Cykelfrämjandets ortskrets i Storstockholms remissvar för regional cykelplan för Stockholms län

Cykelfrämjandets Storstockholmskrets har genom en remissgrupp samlat in synpunkter på remissversionen av den regionala cykelplanen för Stockholms län.

Synpunkt 59 s.42

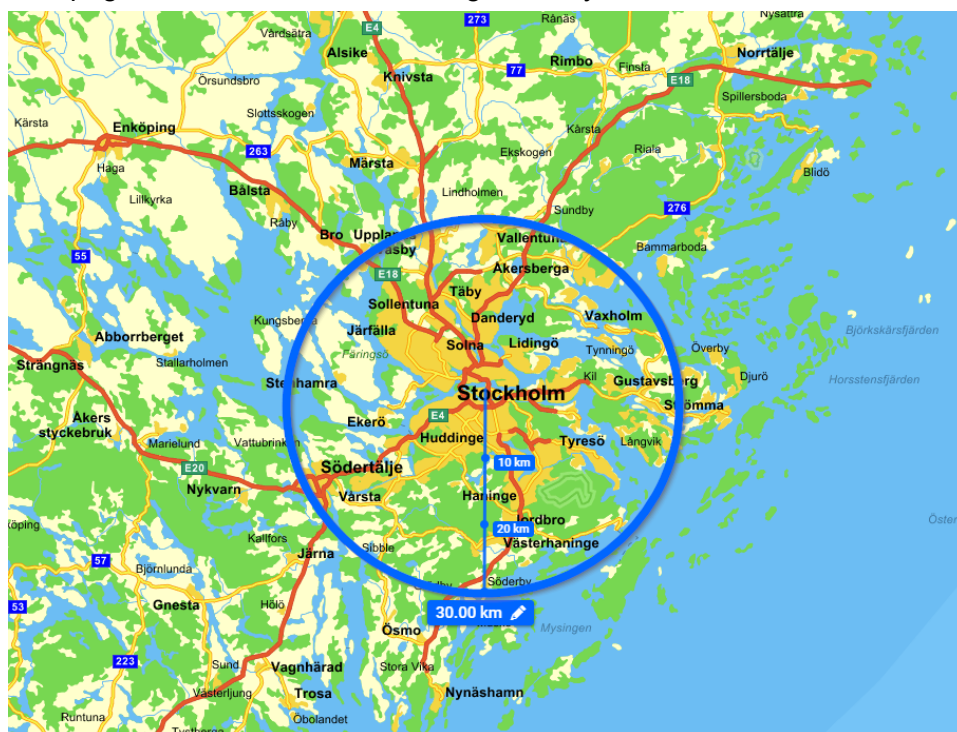
“Arbetspendling har stått i fokus, liksom kombinationsresande med cykel och kollektivtrafik. Nätets utformning täcker även in de största fritidsmålpunkterna i regionen samt de största gymnasieskolorna.”

Det finns stor potential i att bredda perspektivet ytterligare och tänka sig cykeln som det naturliga valet för merparten av alla resor. Yngre barns möjligheter till säker cykling till sina skolor skulle kunna vara en aspekt att lyfta in i behovsanalysen för fler regionala cykelstråk. Grundskolor utgör ofta målpunkter för regionala resor hos unga. Stockholms stad har precis kommit ut med en ny remissversion av sin cykelplan i vilken fokuset tydligt breddas från arbetsresor till att även inkludera övriga resor. Det vore toppen om såna ambitioner återspeglas i den regionala cykelplanen.

Synpunkt 2b:

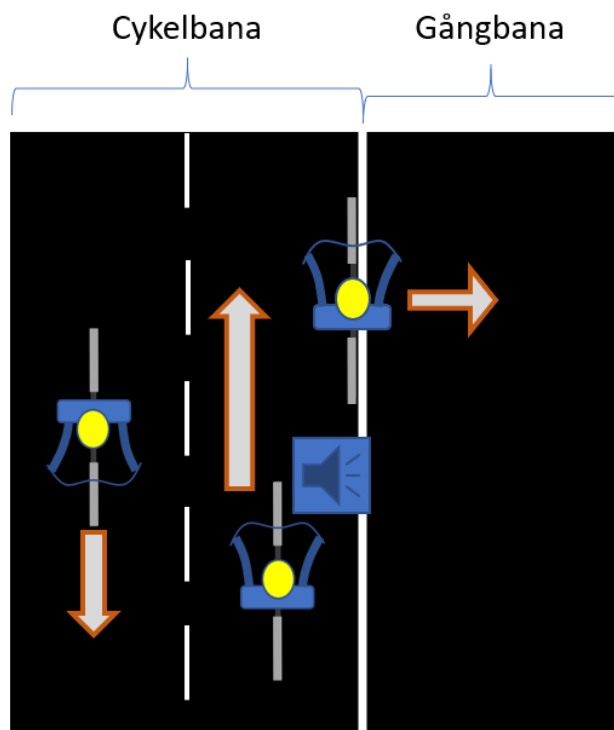
Vid *Lägre standard* uppfyller inte den dubbelriktade cykelbanan dimensionerande trafiksituation för lastcyklar. Om en lastcykel vill köra om en annan lastcykel, samtidigt som de får möte av en tredje lastcykel, så har samtliga cyklister bara 25 cm vingelmån att dela på. I en framtid där allt mer av "last-mile"-transporter sker med cykel kan detta bli ett framkomlighetsproblem på cykelbanorna.

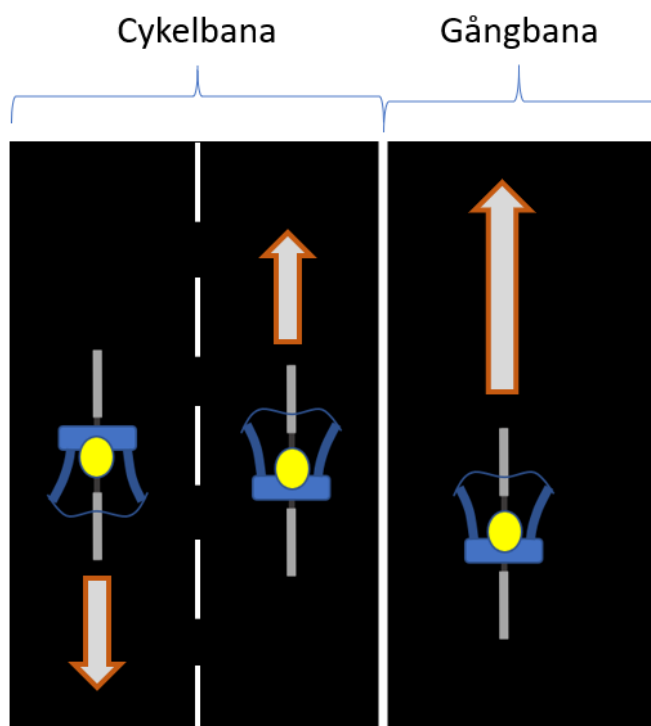
En flygande omkörning vid möte kräver att cyklisten som blir upphunnen väjer ut i gångbanan. Den har då antagligen först behövt bli uppmärksam på omkörningsbehovet med en signal:

Alternativt behöver den upphinnande cyklisten köra om på insidan av den framförvarande cyklisten, något som inte heller är lagligt i många trafiksituationer för bilister:

I bägge av dessa omkörningar krävs således ett lagbrott om linje M8 används för separering. En målad linje för separering är dock att föredra framför gatsten eller rännedal då den utgör en jämnare beläggning och således en mindre risk att framkalla en olycka.

Figur 2.4-2 Utrymmesbehov för gående

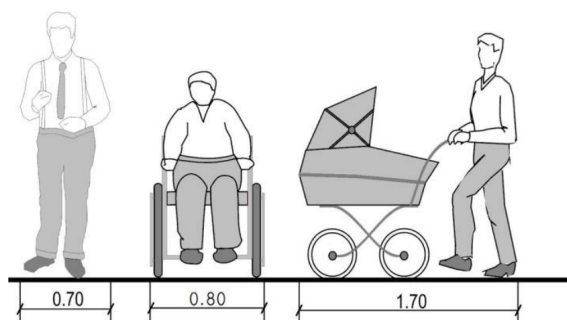
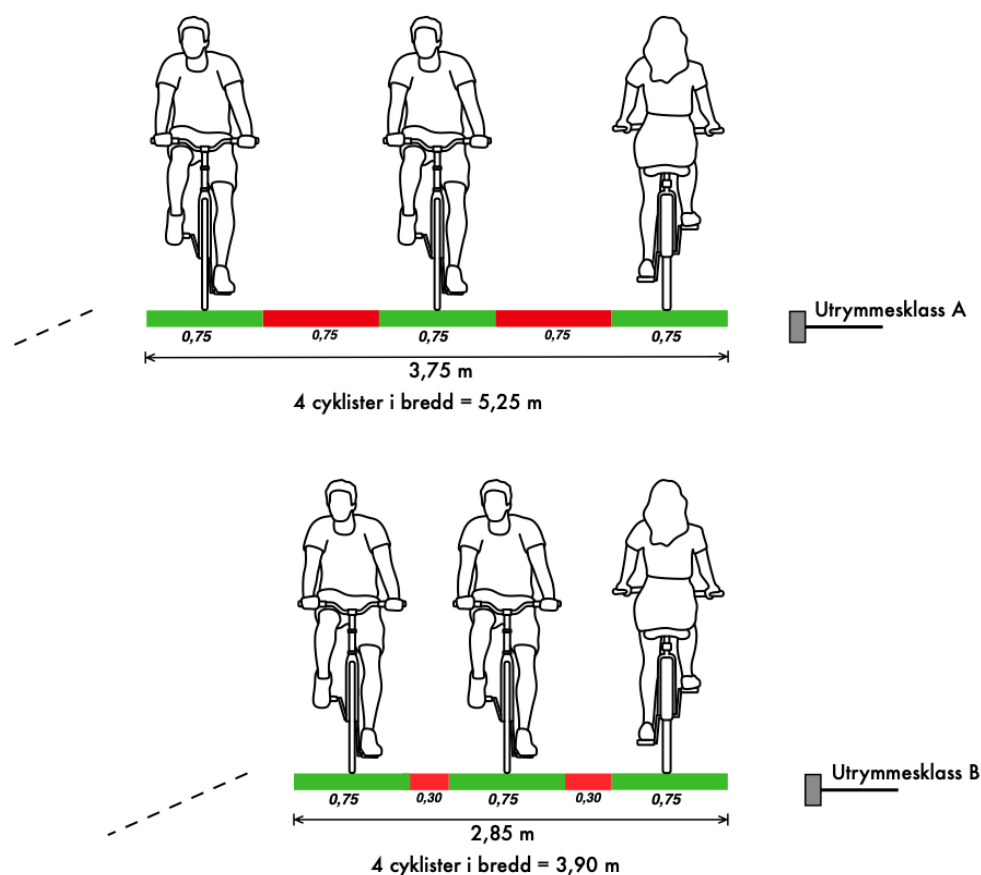
Gång liksom cykling kan vara sociala aktiviteter. Om två personer promenerar i bredd så finns inte utrymme för en tredje person att mötas på gångbanan utan att behöva nyttja cykelbanan. Det finns en risk för påkörningsolyckor mellan fotgängare och cyklister när en fotgängare plötsligt kan ta ett kliv ut i cykelbanan vid möten. Är inte dimensionerande trafiksituation även applicerbar för fotgängare när regionala cykelstråk placeras intill en gångbana?

I Figur 1 visas dimensionerande trafiksituationer på regionalt cykelstråk..

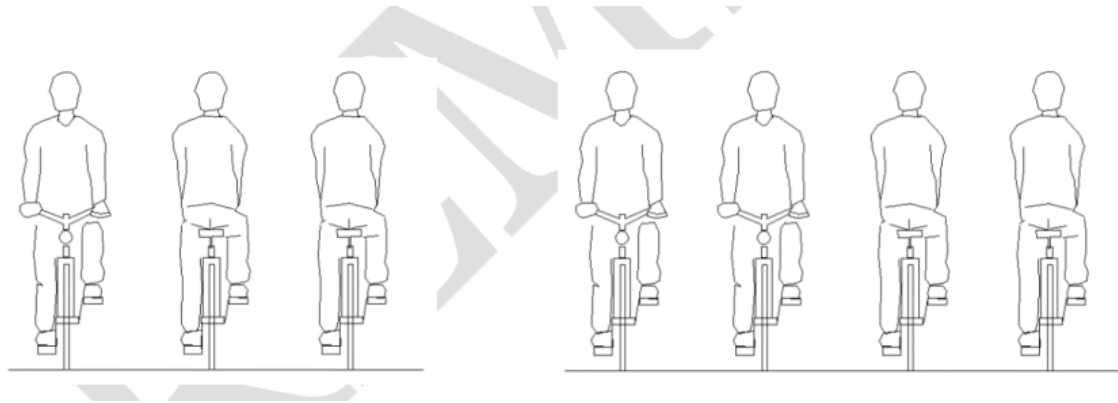
Möjligheten att nå framkomligheten enligt basutförande och högre standard är till stor del beroende av att cyklisterna naturligt placerar sig enligt bilden. Det saknas dock beskrivningar för hur cyklisten på ett intuitivt sätt uppfattar att den ska placera sig till höger även om det bara är två körfält ritade i marken. Det naturliga beteendet för de flesta trafikanter är att placera sig i mitten av det körfält som är ritat i vägbanan, så långt bort från tänkbara faror som möjligt. Detta trots att lagar och regler säger att trafikanten ska placera sig till höger i körfältet. Omkörande har oftast ett eget körfält eller använder det motriktade körfältet för omkörning. Hur är det tänkt att på ett intuitivt sätt få cyklisterna att placera sig enligt figur 1 ovan för att uppnå full framkomlighet?

Synpunkt 20 s.20

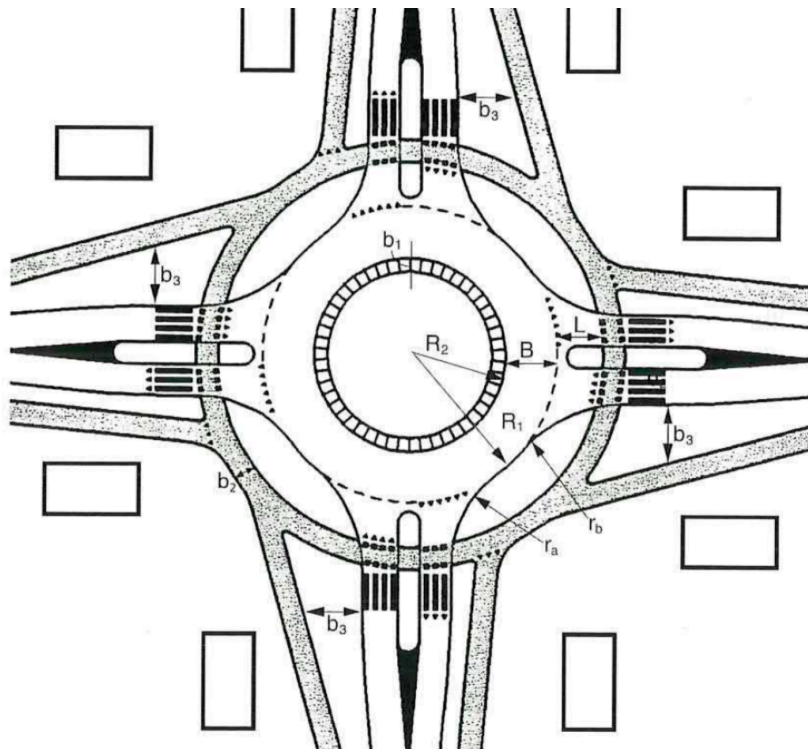
“Detektering för cykeltrafik genom induktiva slingor i marken eller radarmätare/videoanordning som placeras cirka 40 till 50 meter framför korsningen så att cyklisterna inte behöver sakta in och invänta att signalen slår om.”

Texten borde informera om att det inte får finnas medlöpande biltrafik då radardetektor har svårt att skilja mellan bilar och cyklar.
